GKMiZP.271.2.22.2018

Dot. postępowania o udzielenie zamówienia publicznego nr GKMiZP.271.2.22.2017 prowadzonego w trybie przetargu nieograniczonego o wartości zamówienia mniejszej od kwot określonych w przepisach wydanych na podstawie art. 11 ust. 8 ustawy z dnia 29 stycznia 2004 r. – Prawo zamówień publicznych pn. „Przebudowa boiska piłkarskiego i budowa bieżni prostej 4-torowej, rzutni do pchnięcia kulą, skoczni do skoku w dal i trójskołu przy Zespole Szkół nr 2 w Żurominie oraz budowa boiska wielofunkcyjnego przy Samorządowej Szkole Podstawowej w Raczynach”

Ponadto Zamawiający Gmina i Miasto Żuromin zgodnie z art. 38 ust. 2 przesyła pytania z dnia 08.01.2018 r. Część I - Przebudowa boiska piłkarskiego i budowa bieżni prostej 4-torowej, rzutni do pchnięcia kulą, skoczni do skoku w dal i trójskoku przy Zespole Szkół Nr 2 w Żurominie wraz z oświetleniem boiska i stanowiska do pchnięcia kulą wraz z odpowiedziami.

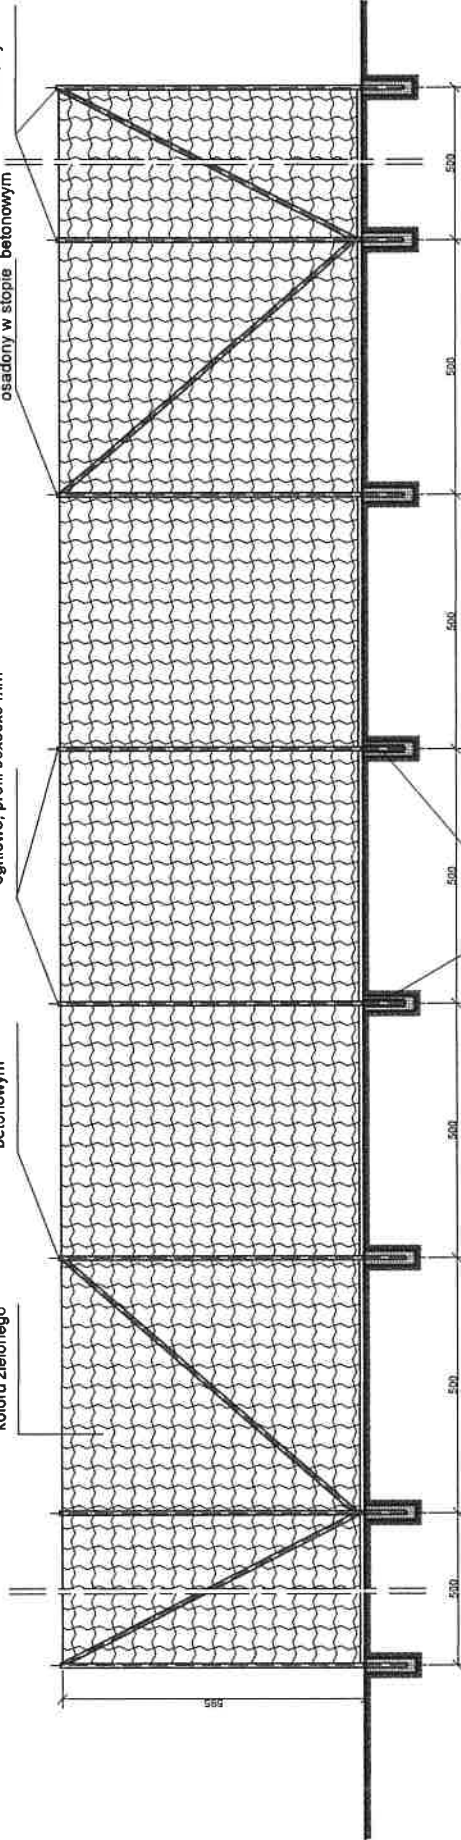
Proszę o załączenie rys. techn. lub dokładnego opisu piłkochwyków przy boisku trawiastym - w przedmiarze wpisano 19szt. słupów, z rys.02 wynika 16szt.

Proszę o podanie: jaka ma być wysokość piłkochwyków nad ziemią, ich ilość i rozstaw

Ilość słupków do piłkochwyków pozostaje jak w przedmiarze tj. 19 szt. W załączeniu rysunek piłkochwyków.
